第 5 回 旧北上川河口かわまちづくり検討会

(2) 「第 4 回 旧北上川河口かわまちづくり検討会」以降の検討概要

国土交通省 北上川下流河川事務所

石 巻 市

中央2丁目14・15番地区の施工状況

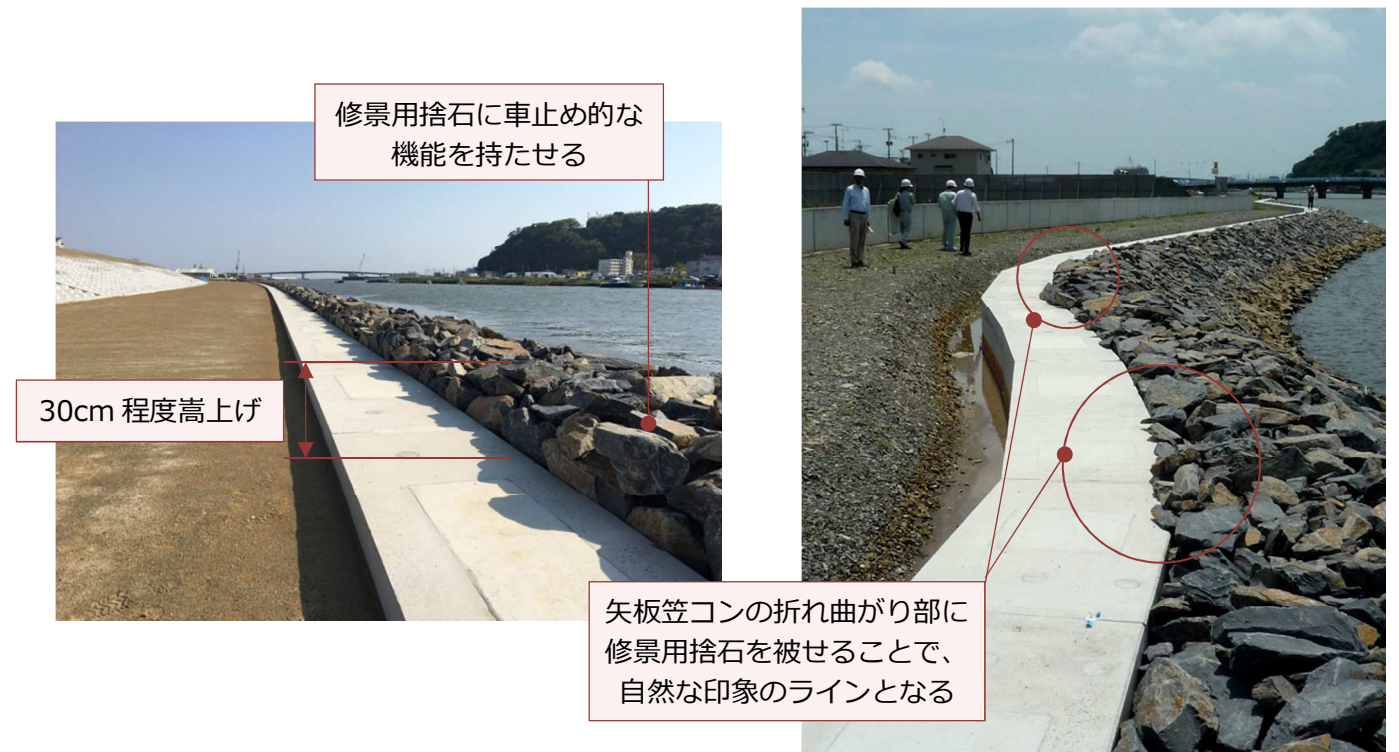
論点	意見内容	議論結果
第1回 調整会議	修景用捨石の形状について	一般区間については、矢板頂部より高い位置まで修景捨石を施すこととし、試験施工等で確認する	矢板頂部から 30cm、50cm 高くしたものを試験的に施工した結果、車止めの機能を勘案すると差異は無く、利活用面、テラス空間の景観面を考慮し、30cm を基本とする
	船舶接岸区間のテラス空間について	注意喚起と進入抑止を目的とした高さ 80cm 程度の柵類を設置する 万が一川へ転落した際の対策として、梯子の設置、浮環・ロープ等を常備する	荷捌き等に配慮した設置位置や間隔等については、港湾管理者等と協議・調整を行う 照明、係船柱、梯子の設置も含め、地区全体の施設配置を平面展開して検討を行う
第2回 調整会議	利活用面に配慮した船舶接岸区間のテラス空間について	船舶接岸区間における対策案（進入抑止と注意喚起を目的としたボラード（支柱）+チェーンの設置）について了承	中央一丁目 14・15 番地区前テラス空間にて施工
	門脇地区の護岸形状について	前後との連続性に配慮し、右岸 1.2k～1.8k は修景用捨石を施していなかったが設置した方が良い	利用者の安全面、景観面を考慮して、右岸 1.2k～1.8k にも修景用捨石を設置する
第3回 調整会議	船舶接岸区間の安全への配慮について	プロムナードとして利用される箇所であるので、安全への配慮が必要ではないか	利活用に際しての注意喚起のサイン（看板）を現地に設置

- 川湊らしい空間とするため、テラスと水辺を分断するような印象とならないよう、適度に間隔を空けて設置する
- 川側への進入抑止と注意喚起を目的としたボラード（支柱）を配置し、ボラード間をチェーンで繋ぐ
- 荷捌き等に配慮した設置位置や間隔で配置する
- 支柱高さ：H=800 mm、支柱間隔：3.0m程度、チェーンの垂れ下端までの高さ：48cm程度
- 加えて、万が一の転落時に備え、這い上がりのための梯子（タラップ）、浮き輪等を装備する

- 中央地区・門脇一丁目地区については、上記と同様の形状で設置する
- 南浜地区については、堤防・テラス空間の利活用についての検討と合わせて、具体的設置位置や設置方法等を検討

法尻部の井内石の石積

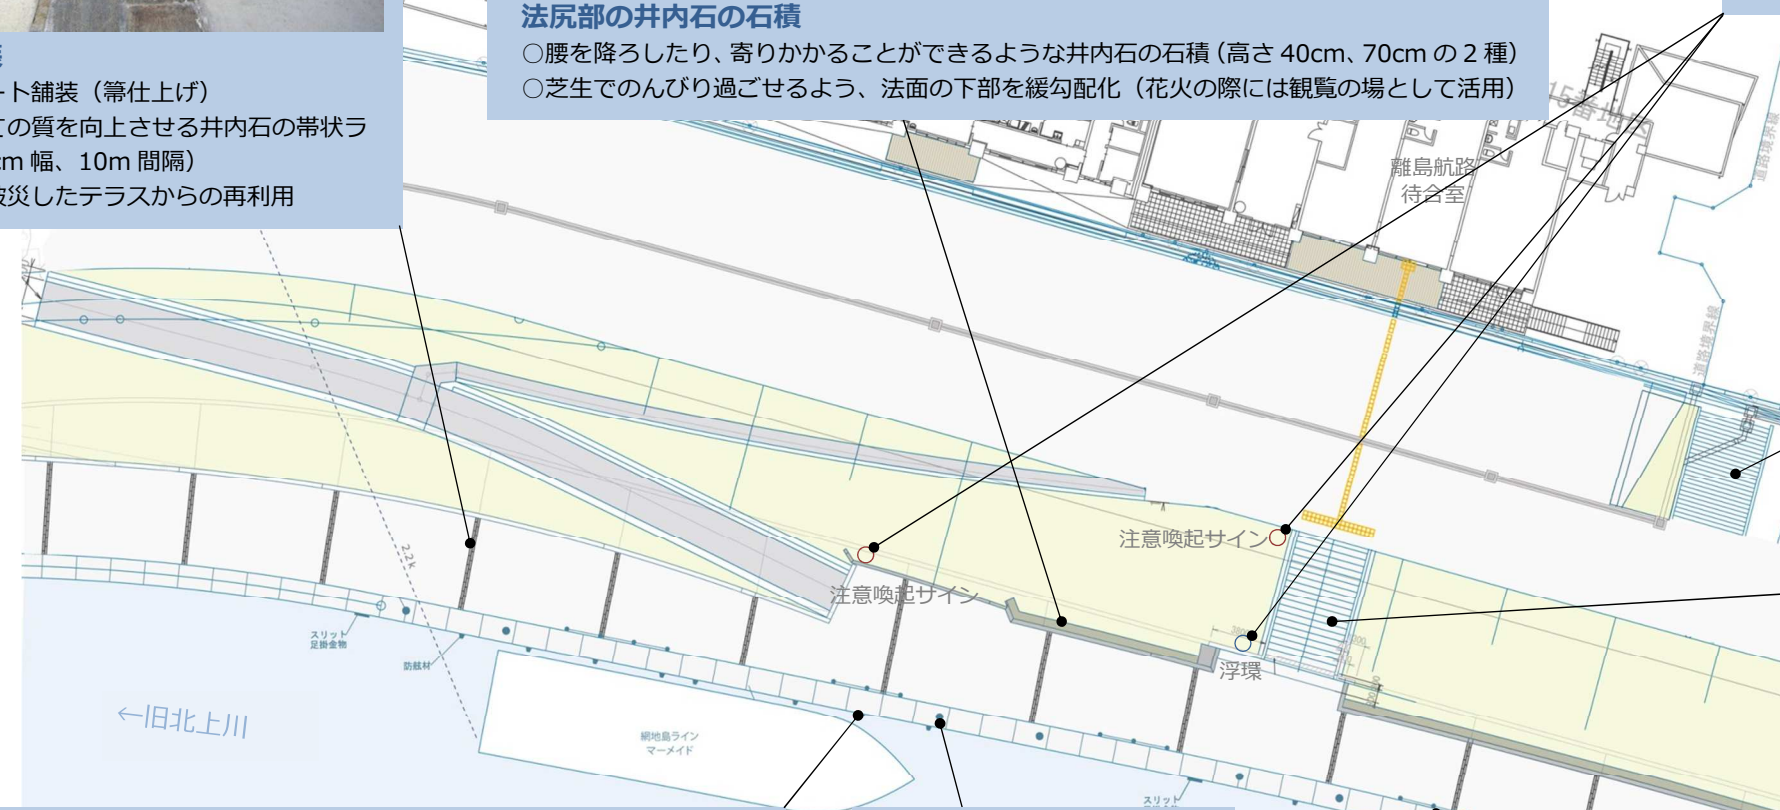
論点		意見内容	議論結果	
第4回検討会	テラスの高さについて	・地盤高が戻りつつある状況を把握してテラス高・堤防高を決定することは難しいと思うが、オーバースペックなものにならないよう配慮が必要	・地盤高の回復を考慮して、T.P.+1.4mの施工高を基本とする	
第2回調整会議	中央一丁目14・15番地区の堤防一体空間のレイアウト	・付属物類の形状、植栽方法等を含め、上物については中央二丁目11番地区合わせてデザイン検討を行う	・中央一丁目14・15番地区、中央二丁目11番地区のデザインの整合を図るため、一体的に検討を実施	
	港湾区域に設置を想定している笠コンクリートの仕様	・施工目地の印象が強いため、笠コンへのスリットは不要とし標準タイプの笠コンで対応する	ア) 標準タイプの笠コンをもとに、施工目地を強調する工夫を行い設置	
	中央二丁目11番地区の法面（腰掛けられる設え）	・全面階段状にするのではなく、法面の一部に腰掛けられるような形状のデザインを検討する	・現在検討中 デザイン案を基に、関係機関との協議、市民部会等での意見聴取を実施予定	
	係船施設等の配置	・利活用方法や梯子の設置条件等、詳細な条件については、港湾事務所にて再度確認する ・防舷材、ボラード等の設置位置については、トータルな視点で引き続き検討を行う	イ) 港湾事務所と設置位置等について協議を行い、利活用、対岸から見た際のバランス等を勘案して設置	
第3回調整会議	堤防一体空間	排水側溝	・目立たない排水側溝の蓋を採用する ・広場の舗装面が、複雑な縦断とならない排水側溝の位置を検討する	・目立たない蓋の使用、設置位置等について現在検討中
		舗装デザイン	・パターンの明度差が強いため、色味について再検討を行う ・パターンについては、図となり過ぎないもの（目立ち過ぎないもの）、300×300のブロックで統一したものを再検討する	ウ) 舗装パターンが図とならないよう（目立ち過ぎないよう）配慮し、デザイン案の再検討を実施
		使用材料等	・堤防一体空間のデッキ部分の舗装⇒天然木（レッドシダー）を基本とする ・川側坂路の舗装材⇒中央二丁目11番地区は、黒のアスファルト舗装ではなく、周辺の舗装に合わせることを検討する ・中央二丁目11番地区の転落防止柵⇒安全性と景観性を念頭に、設置場所の特性に合わせて柵のタイプを検討する ・ベンチ⇒座面の材料が石であると座りづらいものになってしまう印象があるので、木材を基本とする	エ) 施設側と堤防一体空間のデッキ部分の統一を図るため、天然木を使用する ・坂路部の舗装デザイン、中央二丁目11番地区の転落防止柵については、今後検討予定 オ) 座りやすさを考慮し、木材の座面を基本とする

- 腰を降ろしたり、寄りかかることができるような井内石の石積（高さ40cm、70cmの2種）
- 芝生でのんびり過ごせるよう、法面の下部を緩勾配化（花火の際には観覧の場として活用）

ク) 変化のある表情とするため、石表面の形状等に配慮しながら施工（現地での意見交換）

①堤防一体空間 施設（上物）レイアウト案

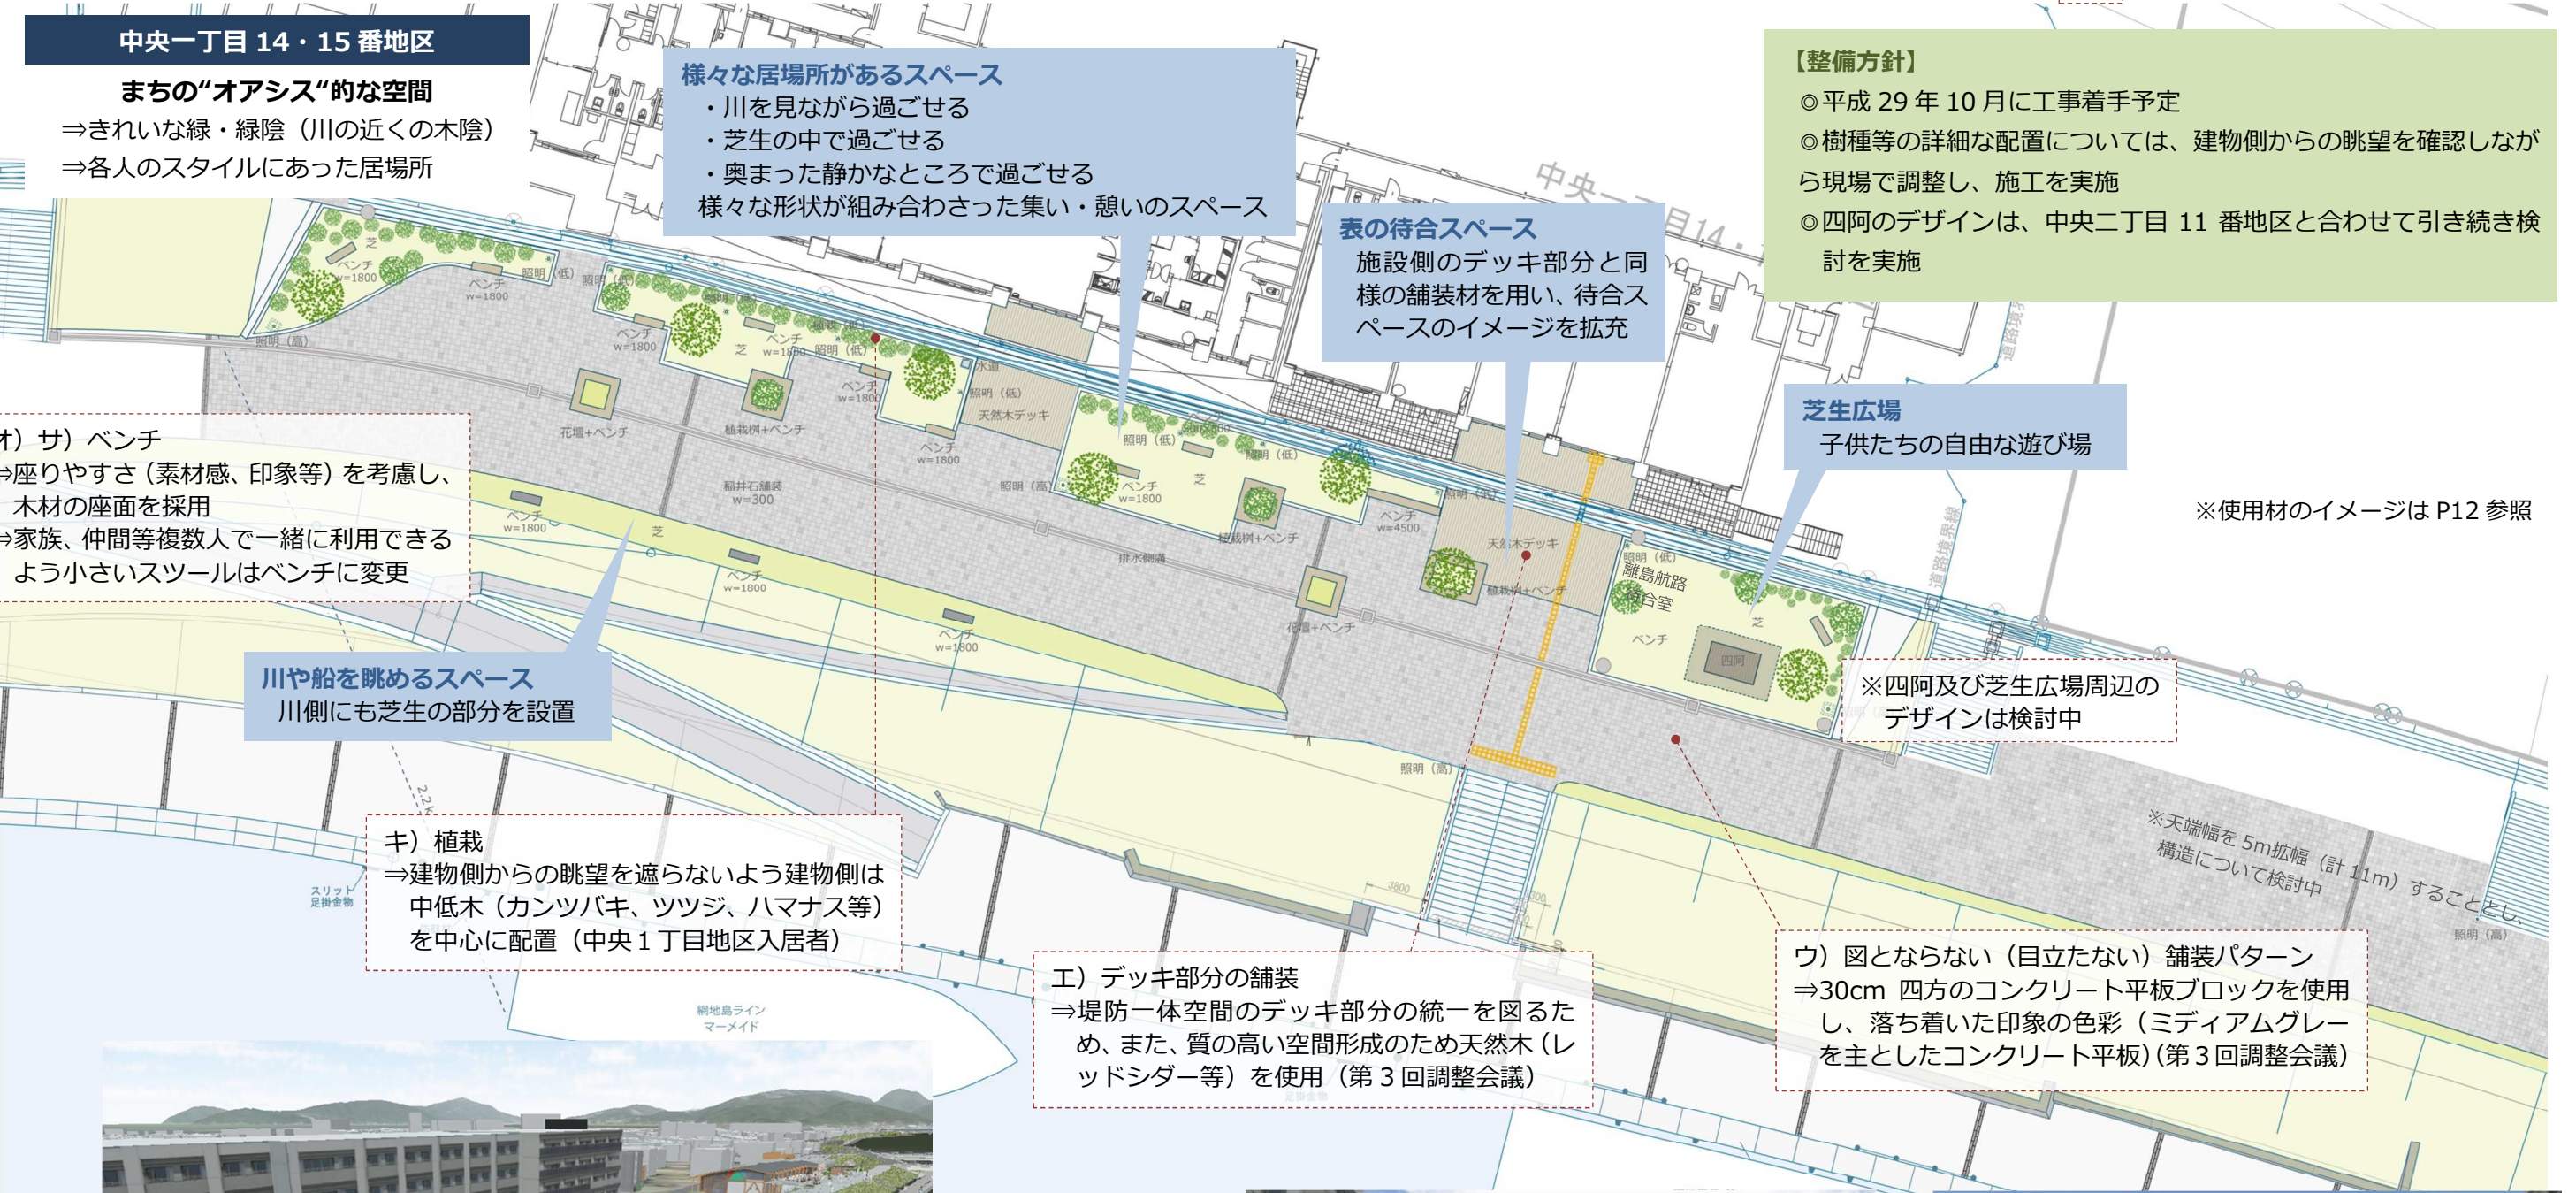
植栽配置	・可動式植栽ではなく、広場のイベント時の利用を想定した上で、固定式（植栽柵）での植栽を基本とする	カ) 樹木が繁茂して潤いある印象となるよう植栽柵を基本とし、利活用イメージ等を勘案しながら位置を計画
	交通広場前堤防法尻部の処理	・交通広場の歩行者動線⇒堤防法尻部に、人が通れる動線を確保することを検討する	・堤防天端部の整備と合わせて今後検討予定	
関連事業者・中央1丁目地区入居者	中央二丁目11番地区堤防一体空間	・夏は、常時テーブルや椅子を出して、いしのみき元いちばで買ったものを外で飲食してもらうなどの利用を考えている ・広場空間の真ん中には、なるべく固定された大きなものは設置しないで欲しい ・緑陰は必要であるが、なるべく移動できるような植栽であると良い	・空間の利活用イメージ等について意見交換を行いながら、付属物・植栽等の配置を検討	
	中央一丁目14・15番地区堤防一体空間	・良い空間になりそうで期待している ・植栽は、施設（花水木）内から川が見えるよう配慮してほしい ・樹種は、できるだけ鳥害の少ない木を植えるなど配慮してほしい	キ) 施設内からの眺望等を隠蔽しないよう配慮し、樹種を検討	
現地にて佐々木先生、平野先生と意見交換	川表側法尻部の石積みの設え	・石積みの割肌面は、井内石の性質上平滑になりやすいが、できるだけ荒く割れている面（凹凸のある面）を表側に向けるようにして、全体的に変化のある表情となるように積む	ク) 変化のある表情とするため、石表面の形状等に配慮しながら施工	
	堤防一体空間川側（法肩部）の照明	・H=800mmとH=300mmのタイプを現地と比較すると、H=300mmの印象が良い	ケ) H=300mmの照明を基本に計画	
	堤防一体空間	四阿（11番地区）	・広場の利活用のためのスペースを確保、スケール感等を考慮して、南北方向に広げたイメージの方が良い	・意見を踏まえて、四阿デザインを再度検討中
		四阿（14・15番地区）	・マンション側に寄せた方が良い ・背面が高過ぎるのではないか ・屋根勾配が川側に向けて、中央が凹んだ形状であると、雨の際の水処理は大丈夫か ・ベンチを南北方向に広く取り、屋根を小さくして、ベンチの半分程度を覆うような形状でよいのではないか

植栽（11番前）	・中高木2本の寄せ植えにした方が良い ・施工時には、眺望を確認しながら配置を修正すべき	
		ベンチ	・小さいスツールは、大きなベンチにした方が良い	
舗装パターン	・交通広場の部分の井内石ボーダーの見直し ・堤防一体空間の井内石ボーダーの配置と河川テラス空間のボーダーの位置の整合をとるよう修正	コ) 中高木2本の寄せ植え等を念頭に計画するとともに、施工時には現場で確認しながら位置を決定する サ) 使い勝手を考慮し、大きいベンチに修正 シ) 堤防一体空間の井内石ボーダーの配置と河川テラス空間のボーダーの位置の整合をとるよう修正

カ) コ) 植栽

- ・植栽樹を基本に、イベント時の利活用イメージ等を勘案して配置
- ・植栽樹は、中高木2本の寄せ植えを基本に計画
- ・詳細の配置は、施工時に確認（第3回調整会議・現地での意見交換）

エ) デッキ部分の舗装

⇒施設側と堤防一体空間のデッキ部分の統一を図るため、天然木（レッドシダー等）を使用（第3回調整会議）

シ) 井内石ボーダーの配置

⇒テラス空間と天端部の配置を合わせ、パターンの秩序化を図る（現地での意見交換）

ケ) 法肩部の照明

⇒現地で比較した結果より、H=300mmの照明を配置 ※赤丸部分に計8基（現地での意見交換）

ウ) 図とならない（風景の中で目立たない）舗装パターン

⇒30cm 四方のコンクリート平板ブロックを使用し、落ち着いた印象の色彩（ミディアムグレーを主としたコンクリート平板）
⇒イベント時のテント設置等を想定した舗装パターン
⇒但し、図になり過ぎないように、色の異なる舗装材を用いるのではなく、日影の変化で表情が出るようなブロック（表面スリット加工）でパターンを生む（第3回調整会議）

ア) 不動沢地区の護岸線形の修景

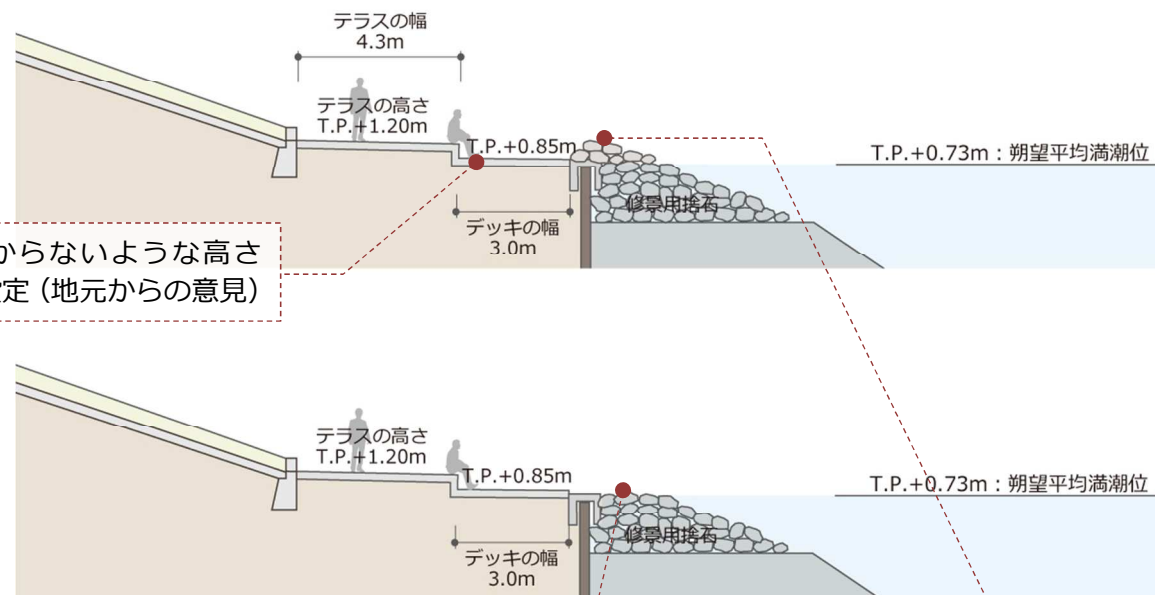
論点	意見内容	反映内容
第2回 調整会議	先行施工区間（親水テラス3箇所 の形成）のデザイン	<ul style="list-style-type: none"> ・テラス④は親水テラスとしての利用は考えず、全体の線形を尊重し、法面、法尻部のデザイン等による修景デザインを検討する ・テラス②（最上流部）・テラス③の形状については、概ね了承 	<ul style="list-style-type: none"> ・親水テラスが連続することとなるため、テラス④は設置しない
第3回 調整会議	不動沢地区の護岸線形	<ul style="list-style-type: none"> ・樹木や葦を植栽して、護岸の線の輪郭線をぼかし、線形の違和感が目立たなくなるようにする 	<ul style="list-style-type: none"> ア) 凹部を目立たなくするよう、植栽や修景用捨石を増入れする等の方法を案出し、CGで比較検討（現在検討中）
	親水テラス③の捨石形状	<ul style="list-style-type: none"> ・仮栈橋の設置時、灯籠流しの時に邪魔にならない護岸形状、捨石を階段状に並べて降りて水辺に行ける工夫等、使い勝手に配慮した護岸となるよう検討する 	<ul style="list-style-type: none"> イ) 川開き祭り実行員会に意見聴取予定 その結果を踏まえて、整備案の微修正を行う
	新内海橋の条件護岸の覆土	<ul style="list-style-type: none"> ・条件護岸（橋梁直下以外の箇所）の覆土の可否について、河川協議に関わる件であるので確認・検討を行う 	<ul style="list-style-type: none"> ・現在調整中
市民部会	空間の利活用	<ul style="list-style-type: none"> ・人が集まる、子供が遊ぶ場所としても重要 ・昔のかわど・風情を残したい ・ただし、安全性を重視して欲しい ・泥やゴミが溜まらない工夫が必要 	<ul style="list-style-type: none"> ウ) 安全対策やゴミ対策等の検討を加味して、親水テラス①～③について設置する

○アイレベルで(テラス空間から)見た際に笠コンクリートの折れ曲がりが目立つ
⇒修景用捨石を笠コンクリート上に設置する(盛りこぼす)ことで、滑らかな曲線に見えるような対策を施す

矢板笠コンクリートの折れ曲がり部の不自然さを、修景用捨石を被せることで、自然な印象に改善する

親水テラス①

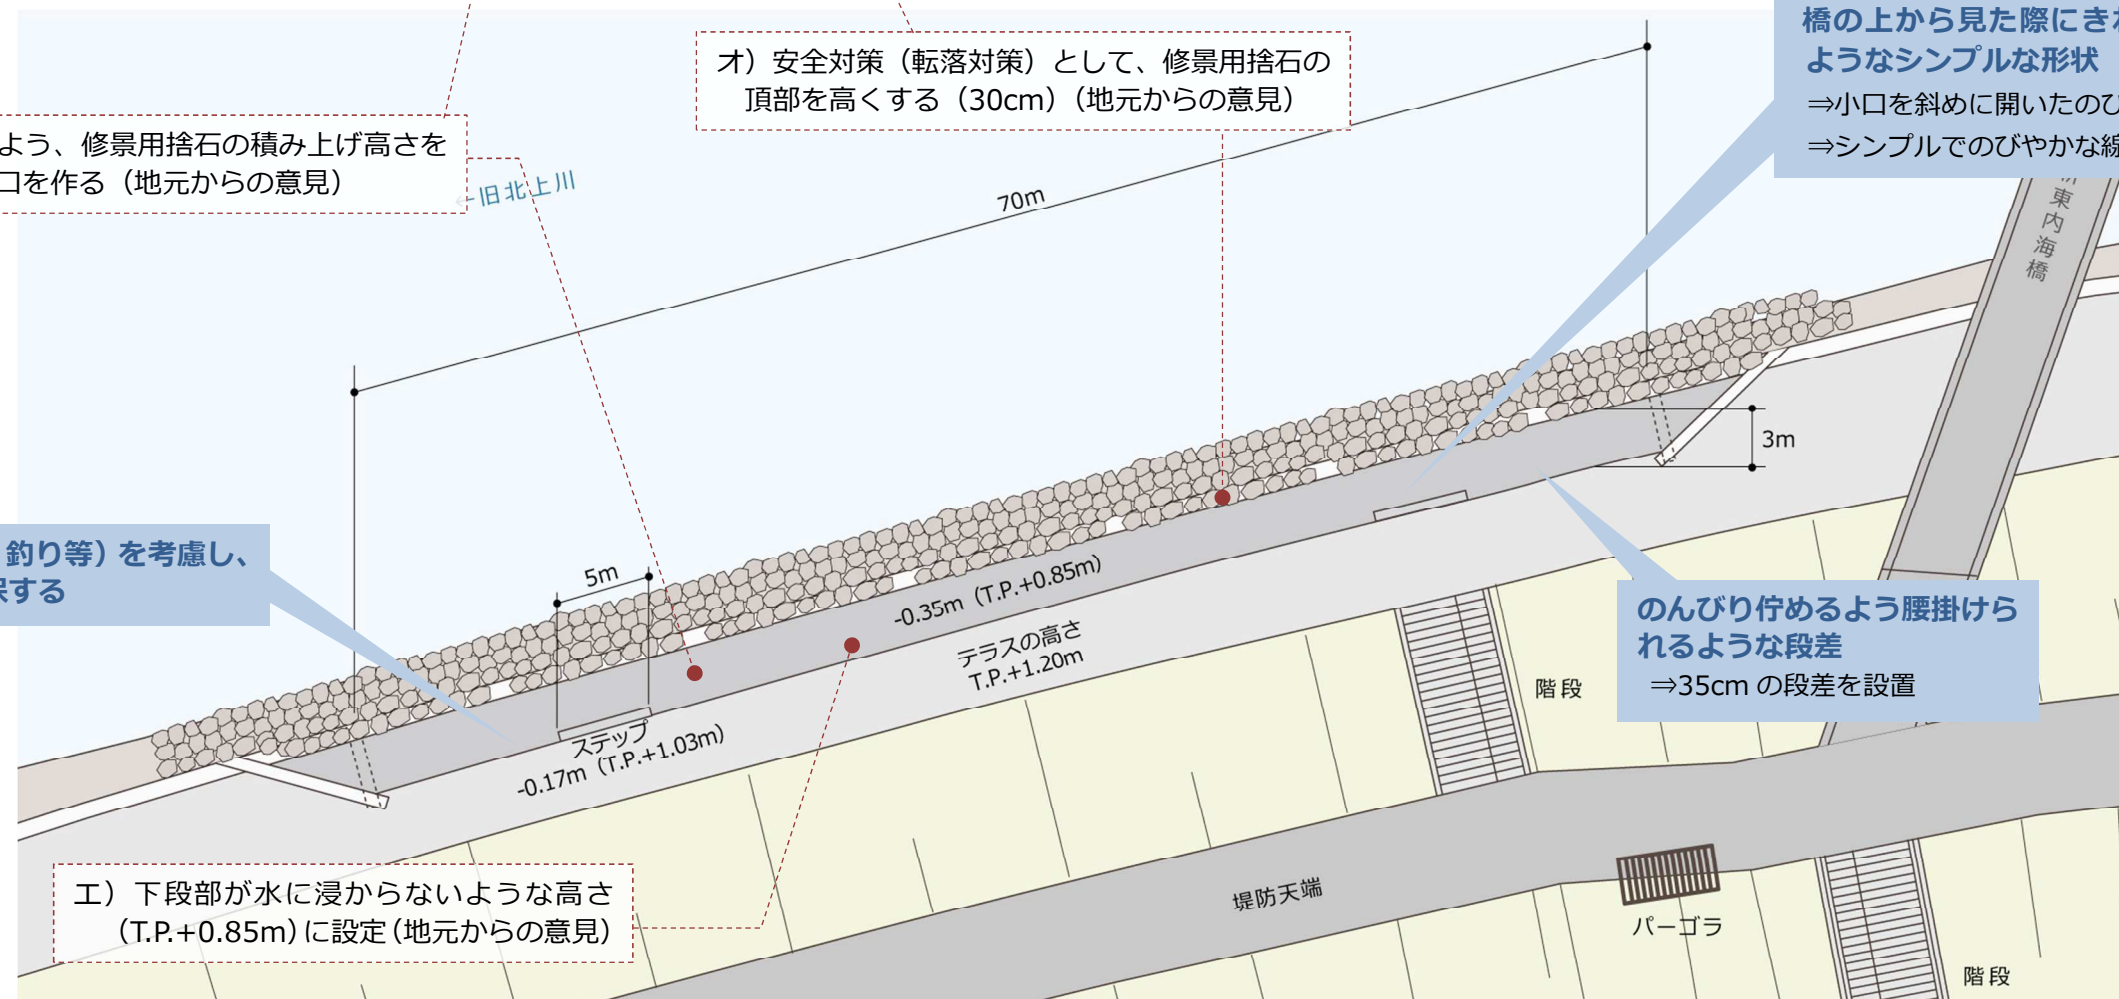
整備後の維持管理について	<ul style="list-style-type: none"> ・ゴミは町内会で処分するので、ごみ箱を設置して欲しい ・植栽も良いが、管理面も合わせて考える必要がある 	<ul style="list-style-type: none"> ・引き続き、協議・調整を行う
地元から の意見	テラス高さ	<ul style="list-style-type: none"> ・矢板を切り下げることでテラス空間の安全性が低下するのではないか ・内水地区であることから、矢板を切り下げたことで、居住地区に浸水等の危険性が上がるのではないか 	<ul style="list-style-type: none"> エ) 下段部が水に浸からないような高さに設定する
	親水テラスの形状	<ul style="list-style-type: none"> ・子供たちの安全性等に対する配慮が必要 ・浸水後に泥やゴミ等が堆積した際の対策を考慮した形状 	<ul style="list-style-type: none"> オ) 安全対策（転落対策）として、修景用捨石の頂部を高くする カ) 泥やゴミを処理できるよう、修景用捨石の積み上げ高さを一部を低くして、吐出し口を作る
	親水テラス③の堤防法面	<ul style="list-style-type: none"> ・川開き祭り（孫兵衛船競争・灯籠流し）等の観覧のために、法面を腰掛けられるような設えにして欲しい 	<ul style="list-style-type: none"> ・現在検討中 デザイン案を基に、関係機関との協議、市民部会等での意見聴取を実施予定

工) 下段部が水に浸からないような高さ (T.P.+0.85m) に設定 (地元からの意見)

カ) 泥やゴミを処理できるよう、修景用捨石の積み上げ高さを一部を低くして、吐出し口を作る (地元からの意見)

オ) 安全対策 (転落対策) として、修景用捨石の頂部を高くする (30cm) (地元からの意見)

のんびり佇めるような腰掛けられるような段差
⇒35cmの段差を設置
